Oggetto : Domanda di provvedimento Autorizzatorio Unico Regionale, inclusivo di Valutazione di Impatto Ambientale, relativamente al progetto “Impianto di valorizzazione fanghi da depurazione civile presso il sito di Porto Marghera” presentato da Eni Rewind Spa, sito di Porto Marghera, via Della Chimica 5, isola 46 all’interno del Petrolchimico multisocietario

Le note che seguono costituiscono osservazioni nell’ambito delle procedure di cui all’oggetto, formulate a nome e per conto di Medicina Democratica E.T.S. Nazionale tenendo conto della documentazione presentata ed in particolare delle “*Basi di progetto*”, dello Studio di Impatto Ambientale, della domanda di Autorizzazione Integrata Ambientale.

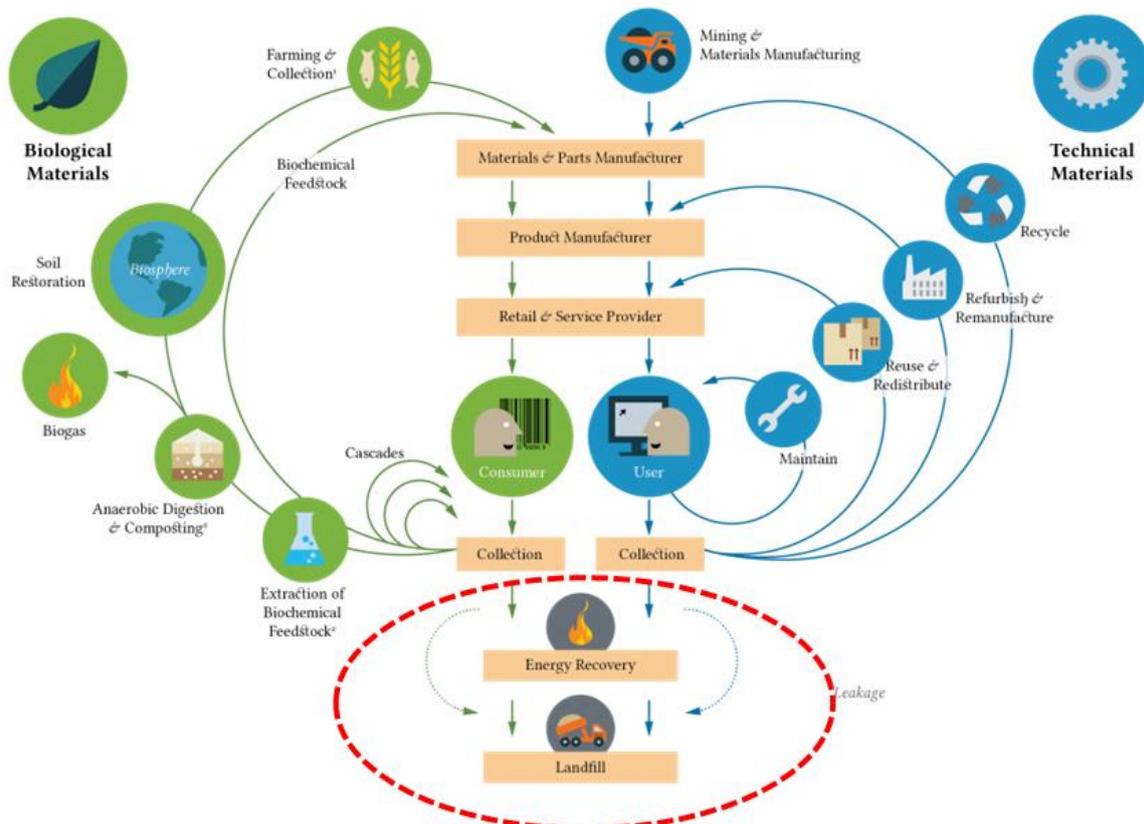
In diversi passaggi dei documenti, senza alcun approfondimento, si dichiara che l’iniziativa progettuale (e quindi la scelta dei gestori dei servizi idrici tramite la società TBF) rappresenta una corretta scelta di “economia circolare”.

Si rimanda a tale proposito, oltre al “pacchetto” di provvedimenti europei sulla economia circolare, in particolare al “report *“Water Utility Pathways in a Circular Economy”* l’International Water Association (IWA) ha infatti individuato tre percorsi di transizione verso l’economia circolare relativi non solo all’acqua, ma anche all’energia ed ai materiali recuperabili e riutilizzabili” ed al condivisibile obiettivo di riduzione dell’avvio a discarica di rifiuti organici.

Tali aspetti non sono inclusi nel progetto in esame e la direzione proposta va in senso opposto alla economia circolare : l’incenerimento in genere, incluso quello dei fanghi è invece “esterno” all’economia circolare come è riassunto nella immagine che segue, posta a grafica illustrazione dei concetti espressi nei diversi atti della Unione Europea.
